第六章第四節審查意見

編號	6.4-01-170	分組	審查代碼	章節	頁碼	狀態
		輻射屏蔽	S21	6.4		結案
第 1 次審查意見						
<p>1.圖 6.4.5-2 內襯與鋼筒間是否有材料存在?，另表 6.4.5-2 有效燃料區與充氣區組成似乎有問題?(p.6.4.5-17)</p> <p>2.有關 p.6.4.5-5 及 p.6.4.7-2 所述廠界輻射劑量分析，如何將護箱表面劑量率轉換成 NAC-CASC 程式點射源強度? 一個護箱轉換成幾個點射源? 如何將其它護箱視為黑體? 頂端與側邊表面通率是否分別轉換成點射源? 第二排護箱點射源如何決定? 並請提供參考文獻[33]NAC-CASC 程式驗證計算資料?</p> <p>3.有關 p.6.4.7-3 所述，核二廠廠界輻射劑量評估結果，依據文獻[35]數據導出核二廠運轉造成廠外民眾的最大個人劑量值為 $3.85 \times 10^{-3} \text{mSv/y}$ 並不合理，請提供文獻[35]以便了解其意義及引用限制。</p> <p>4.混凝土護箱表面輻射劑量率評估結果，表 6.4.7-5 至表 6.4.7-7 劑量率請以 $\mu\text{Sv/h}$ 表示以利閱讀。側邊表面劑量率在出氣口處為何未出現高劑量率?。</p> <p>5.圖 6.4.7.2 混凝土護箱側邊表面輻射劑量率最高值低於 $1.6\mu\text{Sv/hr}$，而表 6.4.7-7 之最高值為 $17.27\mu\text{Sv/hr}$，二者為何有差異? 請說明。</p>						
第 1 次審查意見答復說明						
<p>1. 圖 6.4.5-2 在貯存護箱內襯與密封鋼筒間，設置有 H 形鋼，其目的有二：一為引導空氣對流垂直升降，二為密封鋼筒置入貯存護箱時可確保密封鋼筒位於護箱中央位置。表 6.4.5-2 有效燃料區與充氣區組成為誤植，將依正確組成修正該表。</p>						
<p>應廠家要求：</p> <p>本部分涉及廠家商業機密，屬其智慧財產權，</p> <p>不予公開。</p>

圖 1 Fission neutron spectra for U-235 (red line) and Pu-239 (blue line), approximated by Watt distributions.

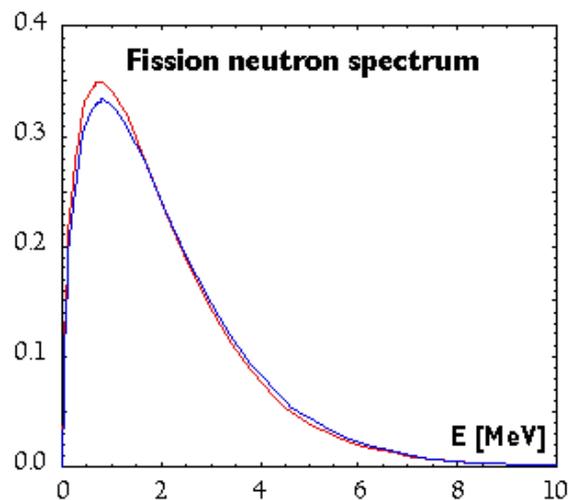
- 4.有關 6.4.4-2...所述：由於燃耗相同時，較低的 ^{235}U 平均初始鈾濃縮度可獲得較硬的能譜與較高的射源強度，...。那一種射源的能譜與強度？燃料中子、燃料加馬或其他結構物加馬？請說明。
- 5.有關 p.6.4.4-2 所述：...SAS2H/ORIGEN-S 程式輸出之燃料及其他結構物加馬射線能譜並非使用預設的 18 能群，而是採用 MCBEND 程式[18]的 22 能量分群，中子能譜亦配合加馬能譜而同樣採用 MCBEND 程式的能量分群...。本安全分析報告與 MCBEND 程式無關，為什麼要配合 MCBEND 程式選擇能量分群？請說明。
- 6.有關 6.4.4-2 所述：...其他結構物假設為 SS304 不銹鋼，其 ^{59}Co 的雜質含量保守採用 1.2 g/kg...。請進一步說明或提供參考文獻為什麼只需考慮 SS304？只需考慮 ^{59}Co 雜質？為什麼 1.2 g/kg 是保守的？
- 7.有關 p.6.4.4-4 頁倒數第三行， $r=1.58459$ ，有效位數需要五位小數？以及表 6.4.4-3 與表 6.4.4-6，其他結構物加馬射源 (r/s/assy)，射源單位似乎有誤？是否應為 r/s/kg 的 SS304？
- 8.有關 p.6.4.5-3 所述：...混凝土護箱裝載 87 束 BWR 用過核子燃料束，用過核子燃料束所產生之射源項如 6.4 所述，分為：燃料加馬、燃料中子、以及其他結構物區產生之活化加馬等射源。各射源項能譜與強度如表 6.4.4-4 至表 6.4.4-6 所示...。護箱內 87 根燃料束的大致幾何形狀與排列有納入屏蔽計算模擬(p.6.4.5.-1 與圖 6.4.5-1)，至於射源項的描述，請問是否 87 根燃料束都假設是一樣的？

1. 依審查意見修訂，如附件 6.4-02-1-A。
2. 依審查意見修訂，如附件 6.4-02-2-A。
3. p.6.4.3-1 為誤植，MCNP 全名應為 Monte Carlo N-Particle Transport Code System，該程式內含電子核截面資料庫，可模擬電子遷移。依審查意見修訂，如附件 6.4-02-3-A。
4. 燃耗相同時，可獲得較硬之燃料中子能譜與較高之燃料中子強度。其他結構物經活化後產生之加馬射源強度亦會增加。較低的鈾濃縮度，在相同燃耗度下，會有兩種可能的情形：一為中子通量增加，更易累積成超鈾元素，產生較高的中子射源；二為部分原本應與 ^{235}U 反應之中子改為與 ^{239}Pu 反應（如下圖所示）。由於 ^{239}Pu 分裂中子能譜較 ^{235}U 分裂中子

能譜硬，即中子能量分佈偏高，故可獲得較硬之中子能譜。

圖 1 評估廠界輻射劑量率之混凝土護箱表面加馬輻射源項

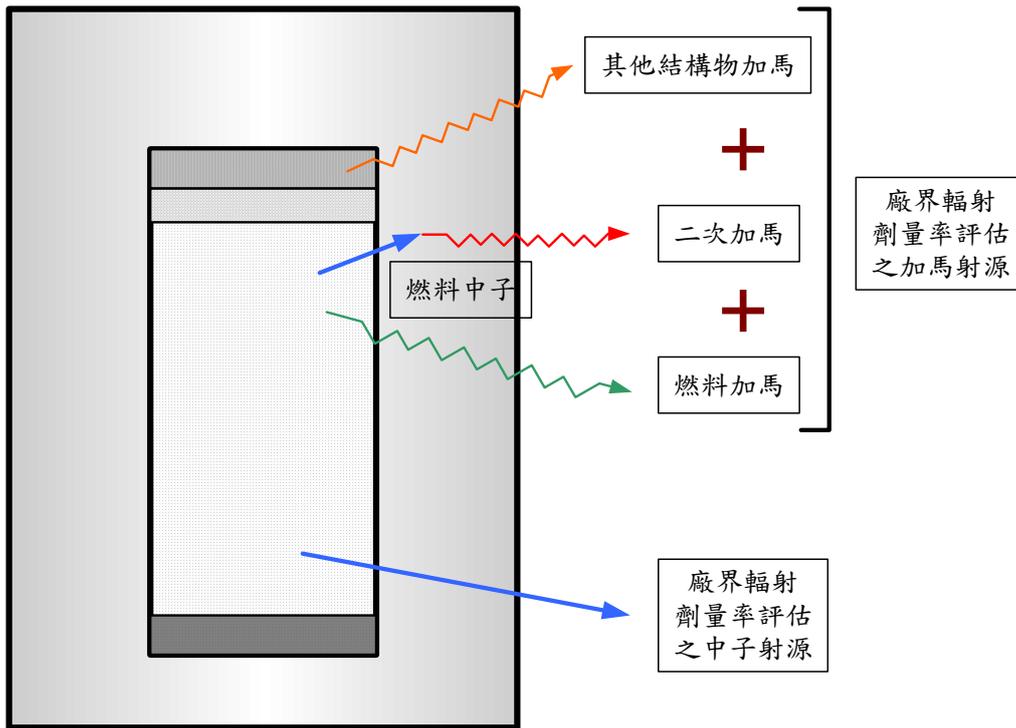
- 5.1 依答復所述” 混凝土護箱側邊表面輻射劑量率之最大貢獻來自於燃料中子於屏蔽中產生之二次加馬射線，燃料加馬射線造成之輻射劑量率貢獻極低”，為何依表 6.4.7-2 及表 6.4.7-3 無論護箱側邊及頂端的二次加馬射線造成的廠界劑量均比燃料加馬射線為低，請說明。
- 5.2 依答復所述”混凝土護箱頂端表面輻射劑量率之最大貢獻則來自於其他結構物活化加馬射源”。為何依表 6.4.4-3 結構物活化加馬最大者為組合 3(1.01E+12)大於組合 2(9.81E+11)，而在表 6.4.7-2 及表 6.4.7-3 偵測點 15 之頂端加馬造成的劑量，反而組合 2(3.42E-03)大於組合 3(3.03E-03)，請說明。
- 5.3 前二項有關二次加馬射線的護箱及廠界劑量差異，請採量化及圖示修正補充答復說明。

- 5.1 如圖 1 所示，為廠界輻射劑量率計算時，合併護箱表面加馬射源項之示

意圖。計算廠界輻射劑量率時除燃料中子外，穿出護箱表面之燃料加馬、其他結構物產生之活化加馬以及中子於護箱中遷移時產生之二次加馬射源皆合併為單一加馬射源項進行計算（請參照安全分析報告六、四、（五）、2、(2)）。

基於上述計算方式，表 6.4.7-1 至表 6.4.7-3 中，中子計算結果為穿出護箱之燃料中子對廠界造成之輻射劑量率；加馬計算結果為穿出護箱表面之燃料加馬、其他結構物活化加馬以及中子於護箱中遷移值產生之二次加馬對廠界造成之總和輻射劑量率；二次加馬計算結果僅為穿出護箱之燃料中子於空氣中散射產生二次加馬對廠界造成之輻射劑量率。因此表中二次加馬計算結果並未包含燃料中子於護箱中遷移產生之二次加馬對廠界的輻射劑量貢獻，燃料中子於護箱中遷移產生之二次加馬對廠界的輻射劑量貢獻已包含於加馬計算結果中。由於空氣密度極低，因此中子於空氣中散射產生之二次加馬射線強度亦遠小於其他加馬射源（即穿出護箱表面之燃料加馬、其他結構物產生之活化加馬以及中子於護箱中

遷移時產生之二次加馬射源的總和)強度。故表中二次加馬對廠界輻射劑量率之計算結果較加馬射線為低。以造成最大廠界輻射劑量率的燃料條件組合 2 (如安全分析報告表 6.4.7-2) 為例,對於偵測點 15 不論是側邊或頂端由燃料中子於空氣中產生之二次加馬造成之廠界輻射劑量率貢獻(側邊 9.66×10^{-6} mSv/y、頂端 3.01×10^{-6} mSv/y)均遠較護箱表面之加馬射源項造成之廠界劑量率貢獻(側邊 2.97×10^{-2} mSv/y、頂端 3.42×10^{-3} mSv/y)為低。

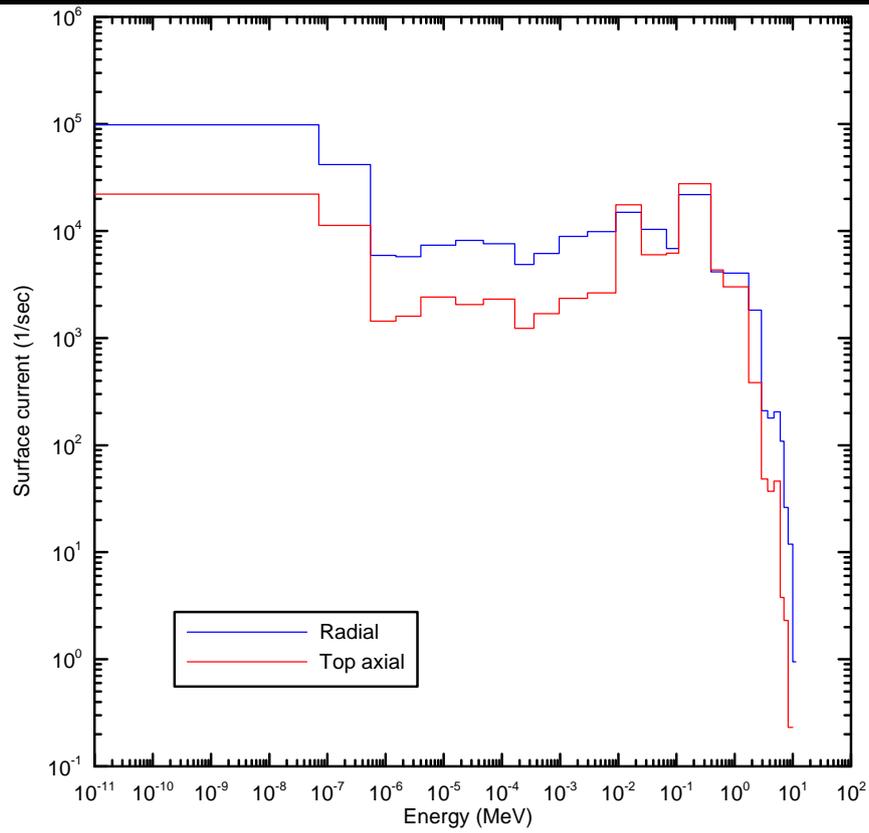
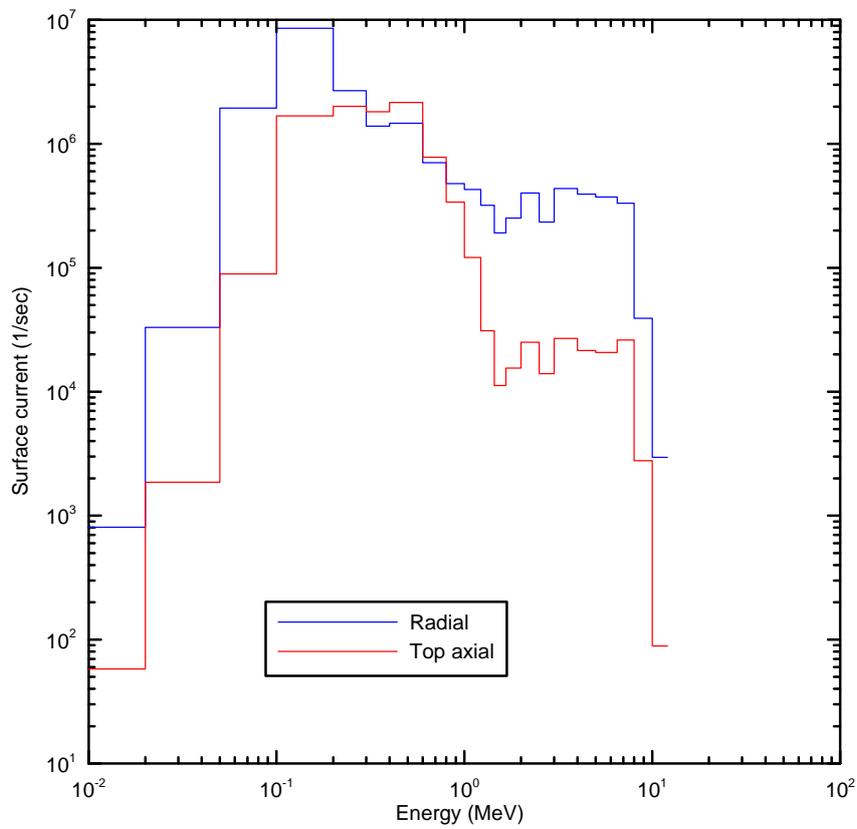
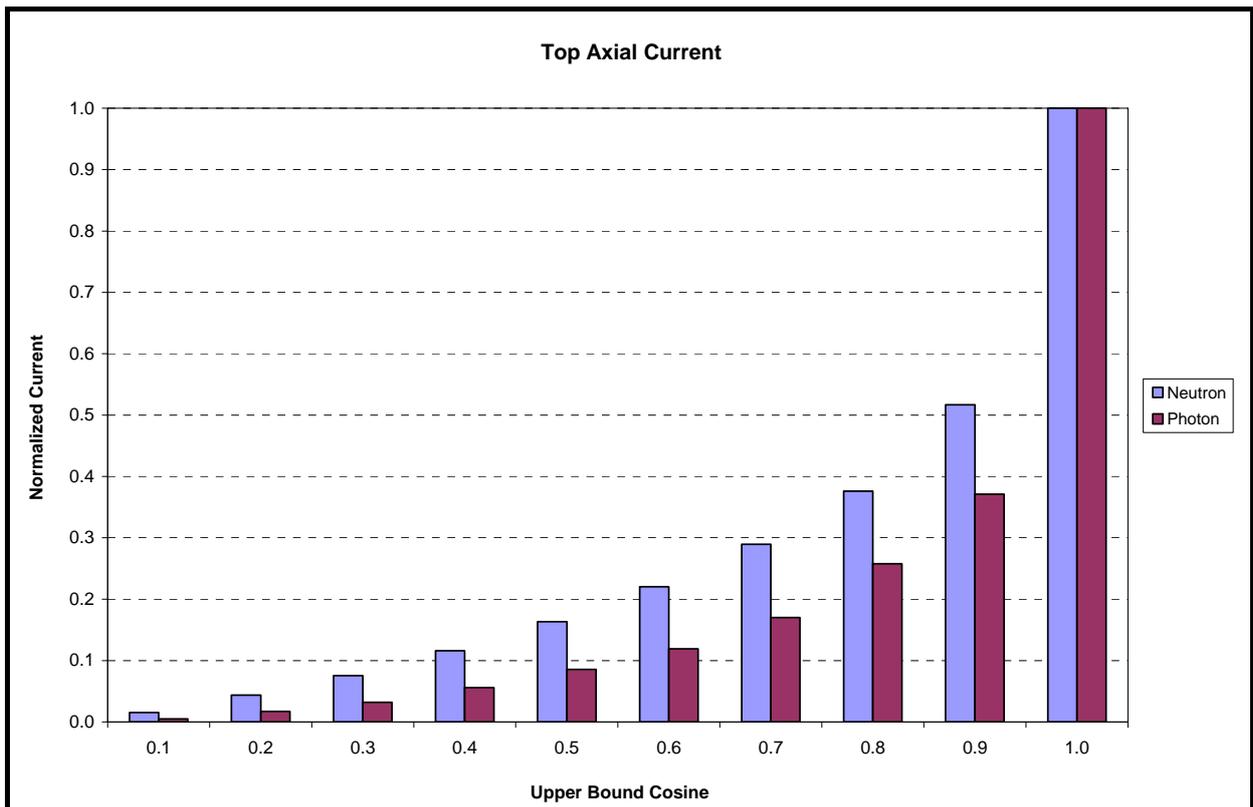
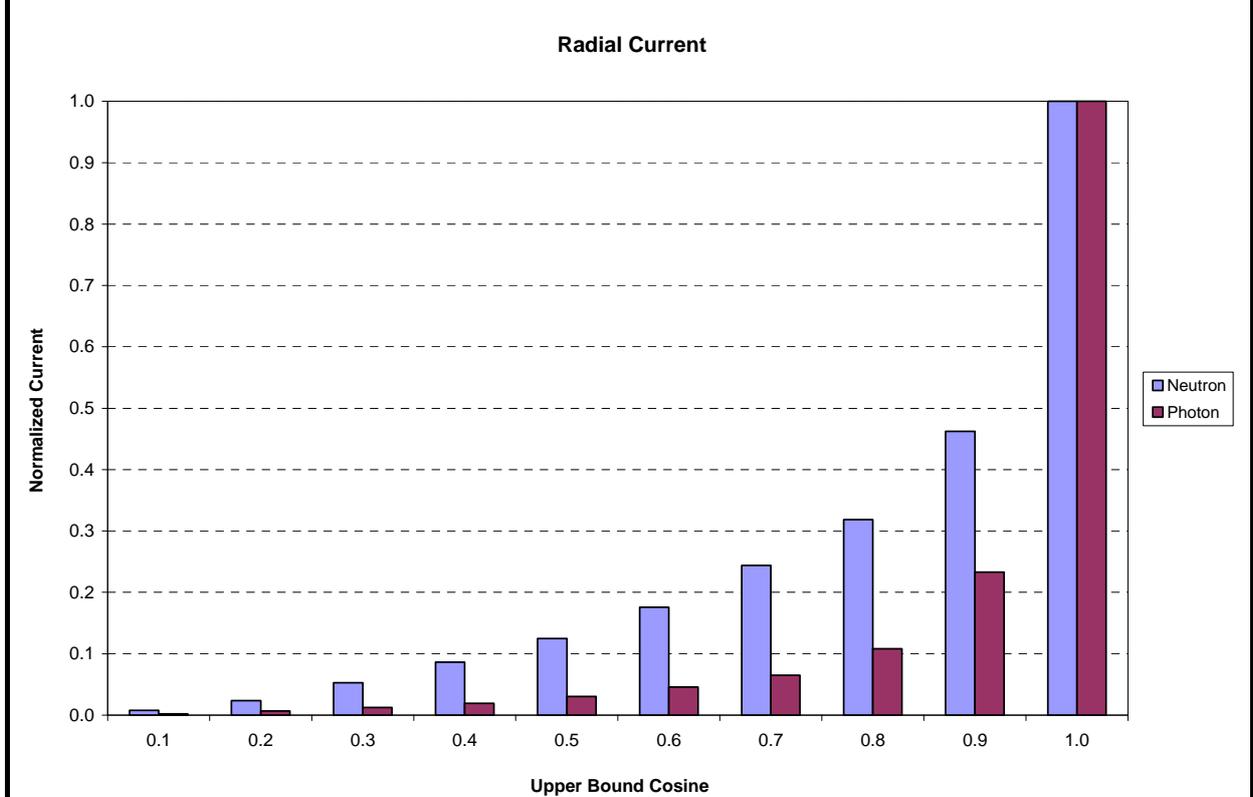
- 1.射源項(中子、光子)部份：(1)有效燃料區請先交待有那些核種及其活度，再交待能譜(表 6.4.4-4~表 6.4.4-6)，其他結構物區，二次光子僅交待 Co-60 核種及其比活度，中子來源僅交待是鈾系元素自發分裂與(α ,n)反應而來，請說明核種、產生機制及其能譜；(2)6.4.4-3 頁提到其他結構物區(下端板、充氣區、上端板區)中子射源的區域中子通量比例，並說明為一保守的經驗數據，請交代是計算值還是量測值。
- 2.6.4.7-3 頁混凝土護箱表面劑量率評估結果，表 6-4.7.5 僅列出最大表面劑量率，但此表面能譜、角度分布、位置分布，作為下一階段廠界劑量分析的射源項(根據 6.4.5-5 頁第 3-8 行)，亦請繪出代表性能譜(光子、中子)，最好也說明表面劑量率的角度(θ, φ)分布。
- 3.本報告對 27 個護箱廠界劑量分析僅計算 17 個偵測點，且均僅用數字表示。建議參考德國 STEAG encotec GmbH 公司 B. Wortmann (“Calculation of Radiation Exposure of the Environment of Interim Storage Facilities for the Dry Storage of Spent Fuel in Dual-purpose”, PATRAM 2004.)的論文，增加偵測點數(該文偵測點數為 99 點)，並繪製 3D 輻射劑量空間分布圖(請分開光子、中子及綜合劑量)，可一目了然，並增加劑量評估結果正確的自信，亦可供各界實際量測檢驗，具溝通的功用。

2. MCNP 程式輸出之粒子資訊，將直接作為廠界輻射劑量率計算機程式 NAC-CASC 之輸入資訊。故安全分析報告僅針對其粒子資訊參數做一簡略說明。以 ^{235}U 平均初始鈾濃縮度 2.84 wt%、平均燃耗度 34,000 MWD/MTU、冷卻時間 20 之燃料條件組合為例，其混凝土護箱表面中子與光子能量分佈如下表 1 與表 2 所示，亦同時繪於圖 1 與圖 2。MCNP 程式計算所得之混凝土護箱頂端與側邊表面粒子角度分佈分別如圖 3 與圖 4 所示，圖中橫軸座標為粒子（中子與光子）與表面法線向量間角度之餘弦值。由圖中可知，不論中子或光子，其角度分佈均相當前傾，大部分粒子射出混凝土護箱表面之方向皆集中於垂直表面之法線方向。

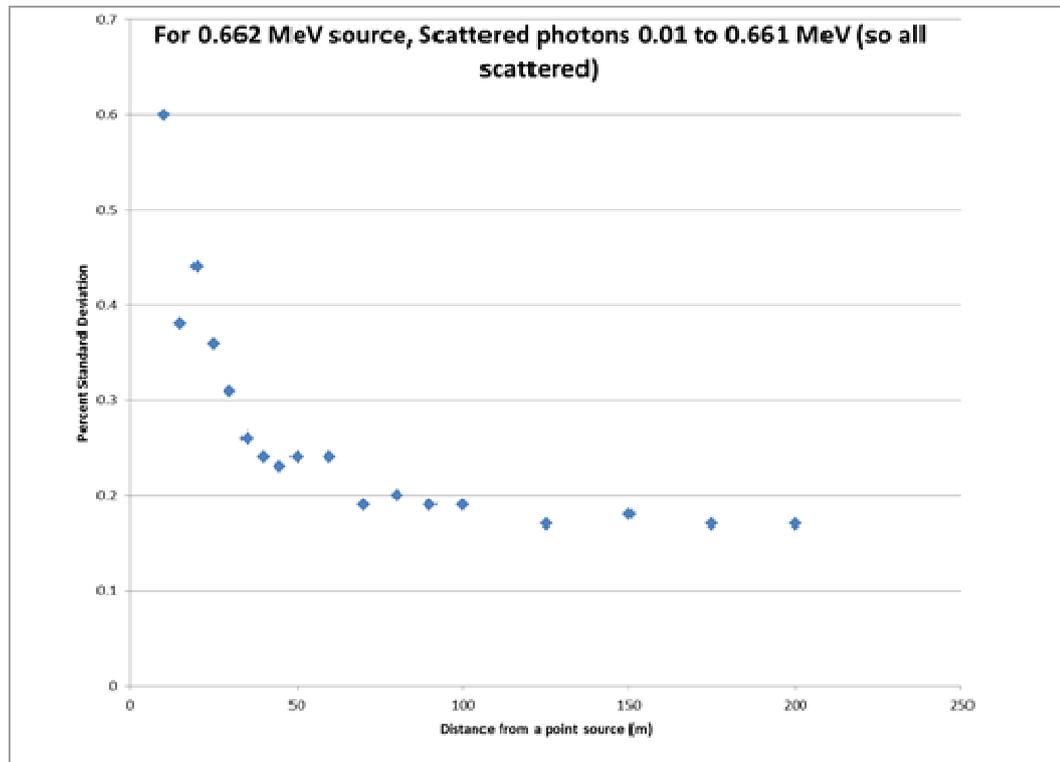
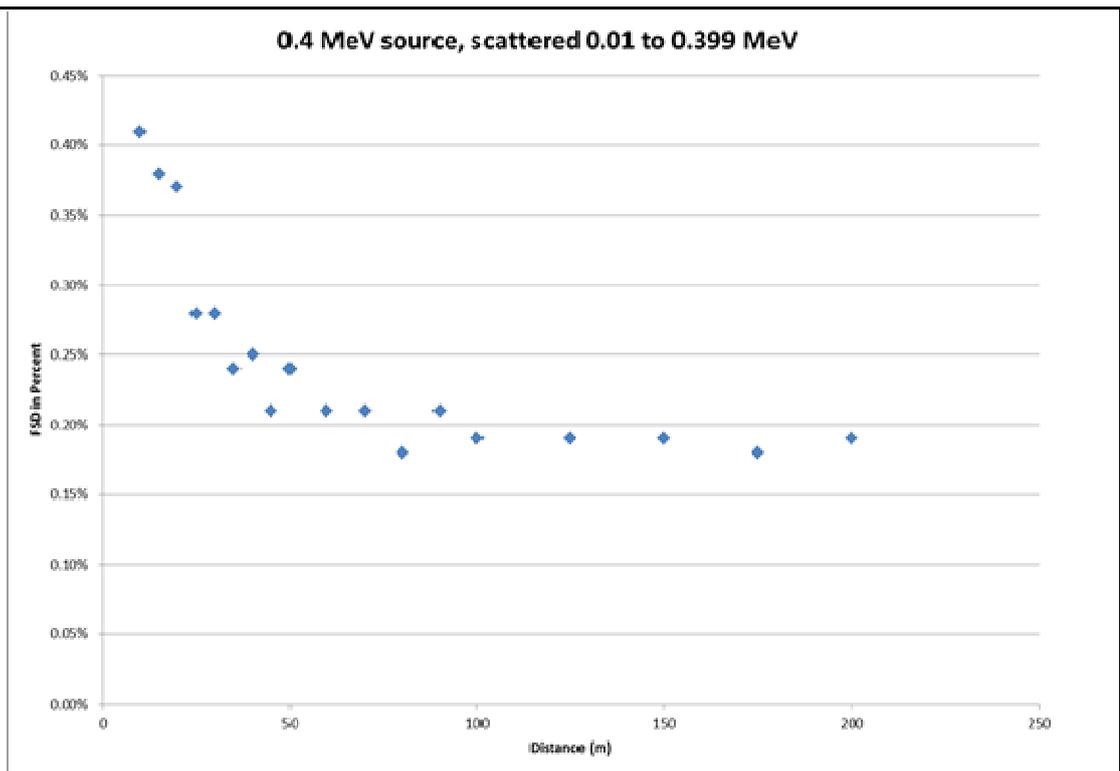
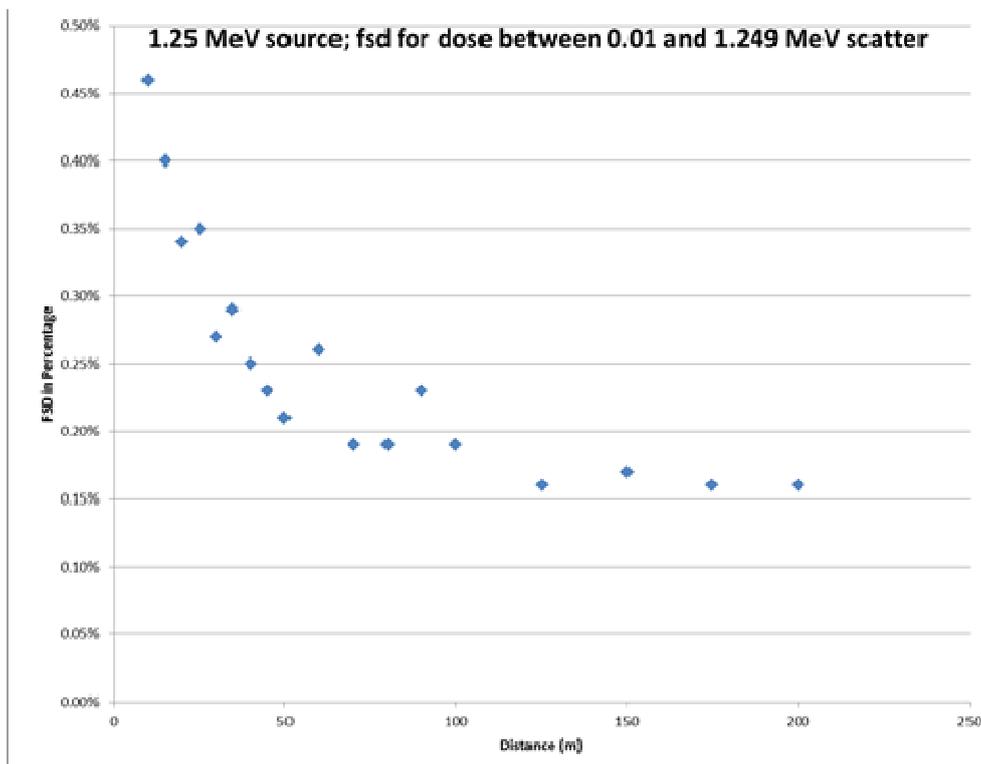
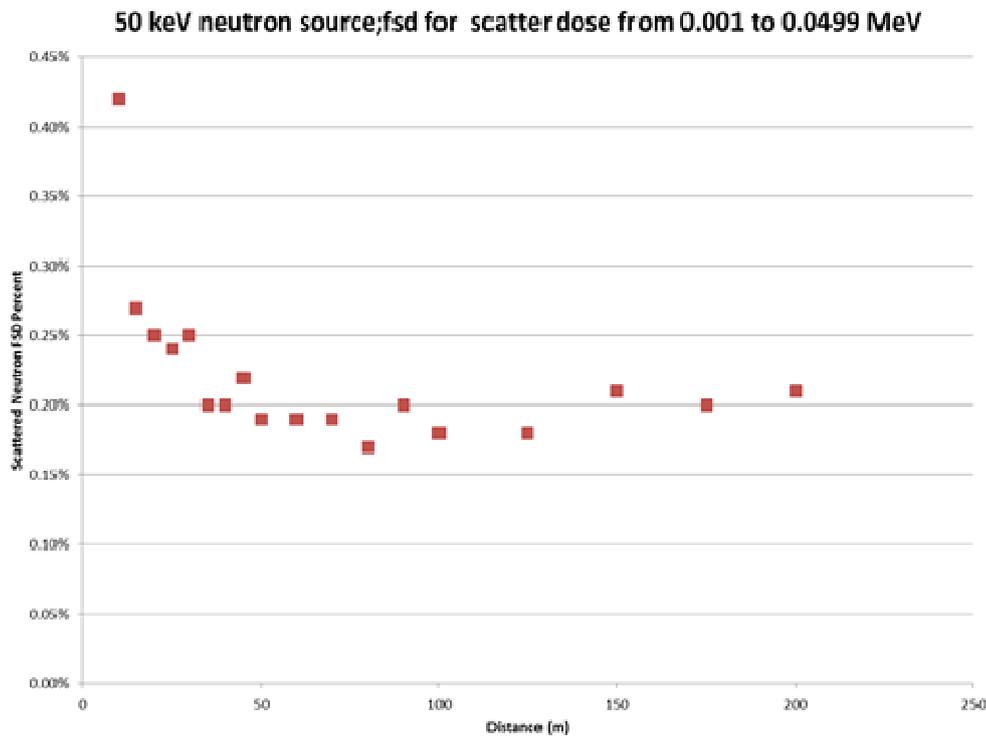
2. 表 6.4.7-1/2/3 列出 NAC-CASC 程式計算不同偵測位置之輻射劑量率，劑

量率較高位置的計算結果相對誤差(在圍籬等較近處)比劑量率較低位置的計算結果相對誤差(在廠界處)來得大，從取樣統計誤差的原理($\text{relative error} \propto 1/\sqrt{N}$)來看似乎不太合理，請說明可能原因或解釋？

2. 針對此一看似於統計上不合理之現象，NAC 公司進程式系統檢查，以確保核二乾貯計算結果之正確性，其檢查包含：

經由上述檢查步驟，NAC 已經由程式編碼檢查確認 NAC-CASC 程式並無編碼錯誤，且該程式與 SKYSHINE III 程式計算不確定度之方式一致。NAC-CASC 程式在近處(如圍籬)之計算結果，其不確定度較遠處(如廠界)計算結果大的主要因為，在較近處的偵測點，雖然射源項(於本案即為混凝土護箱)對其造成之劑量率較高，但是在遷移過程中輻射源對近處偵測點造成貢獻的輻射粒子數目，反較對遠處偵測點造成貢獻之輻射粒子數目少之故。以 500 keV 之加馬射線為例，其衰減係數約為 $8.72 \times 10^{-5} \text{ cm}^{-1}$ ，亦即在空氣中之平均自由徑約為 115 m。於此情況下，對於距離遠小於 100 m 之近處偵測點，除來自混凝土護箱之輻射源未經散射對偵測點直接造成之輻射劑量率貢獻外，由於平均自由徑長，自射源處遷移至遠處之其他散射粒子大部分需經過大角度散射或回散射才能對近距離之偵測點造成輻射劑量率之貢獻。因此雖然輻射源對近距離處造成之輻射劑量率較高，然因為對該偵測點造成劑量貢獻之輻射粒子數反而較遠距離處之偵測點少，且每一粒子造成之劑量率貢獻差異性較大，因此其不確定度會高於遠距離偵測點之計算結果。在遠處之偵測點，由於輻射粒子遷移時因與介質作用致使其能量降低，對偵測點造成之輻射劑量率較低，但造成劑量率貢獻之粒子數

以 MCNP 程式模擬一廣大球型空間（材質為空氣，直徑 5000 m），計算距離點射源 15 m 至 200 m 各偵測點之不確定度。不同加馬射源能量其結果如下圖 1 至圖 3 所示：

由圖中結果可知，距離射源較近之偵測點，其劑量率計算結果之不確

定度較大，並隨距離增加而降低，100 m 之後之偵測點，其不確定度漸趨一穩定值。中子射源之計算結果亦有相類似趨勢，如圖 4 所示。

由以上計算結果可驗證前述之輻射遷移現象，即近距離處之偵測點其輻射劑量率會大於遠處偵測點之輻射劑量率，而其不確定度亦為近距離處之偵測點大於遠距離處之偵測點。此一驗證亦與 NAC-CASC 所計算之不確定度趨勢一致。
